改善箇所説明図

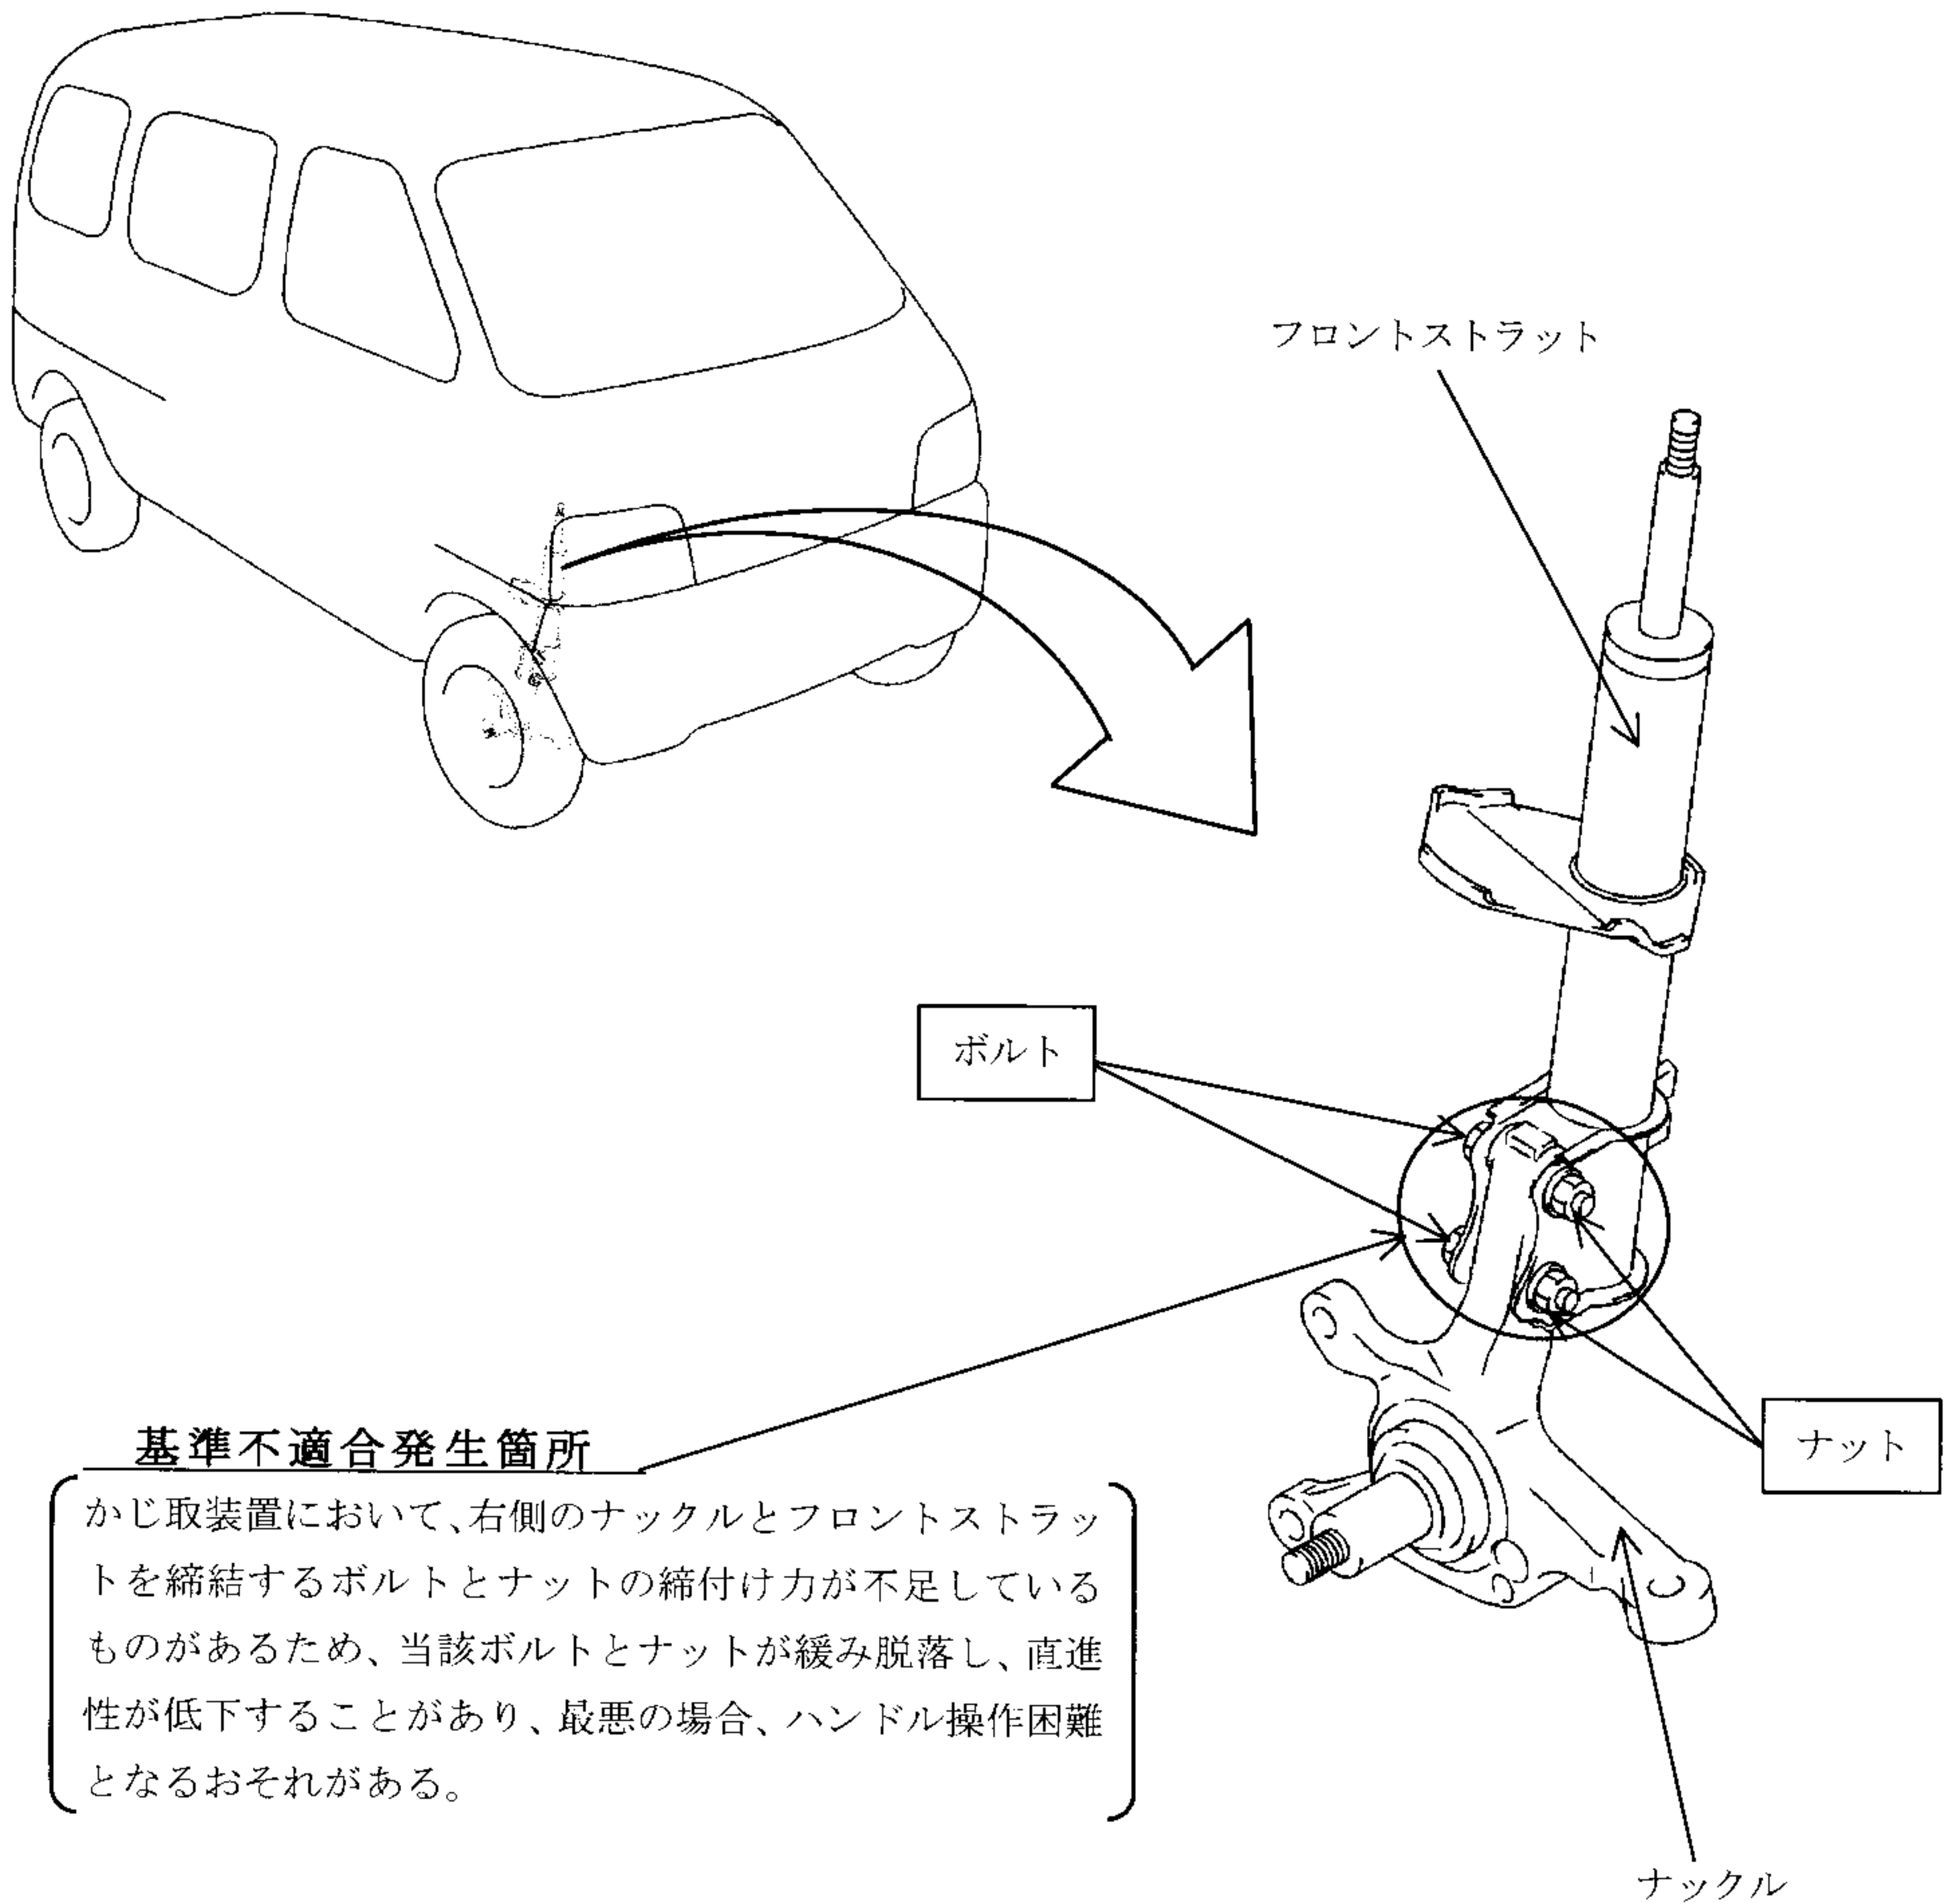
基準不適合発生箇所

かじ取装置において、右側のナックルとフロントストラットを締結するボルトとナットの締付け力が不足しているものがあるため、当該ボルトとナットが緩み脱落し、直進性が低下することがあり、最悪の場合、ハンドル操作困難となるおそれがある。

改善の内容

全車両、当該ボルト及びナットを規定トルクで締付ける。ナットが脱落しているものは新品のボルトとナットに交換する。

識別：IDプレートの右下に赤色シールを貼付する。
